Studentenhuisvesting Krelis Louwenstraat - Amsterdam

Rapportage thermisch comfort klimaatinstallaties

Duwoners

10 oktober 2016

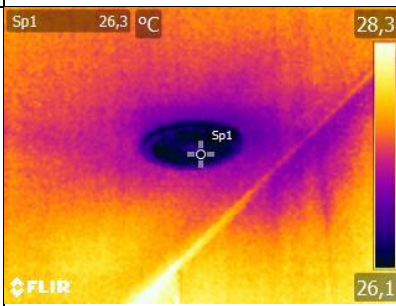
Woongebouw Krelis Louwenstraat		
Loc.	:	Gangen op verdiepingen (niet voor publiek)
Gebr.	:	<i>Zoninstraling. Ruimtetemperatuur erg hoog</i>
Actie	:	Natuurlijke of mechanische ventilatie aanbrengen voor de afvoer van warmte in de afgesloten ruimten die zonbelast zijn.
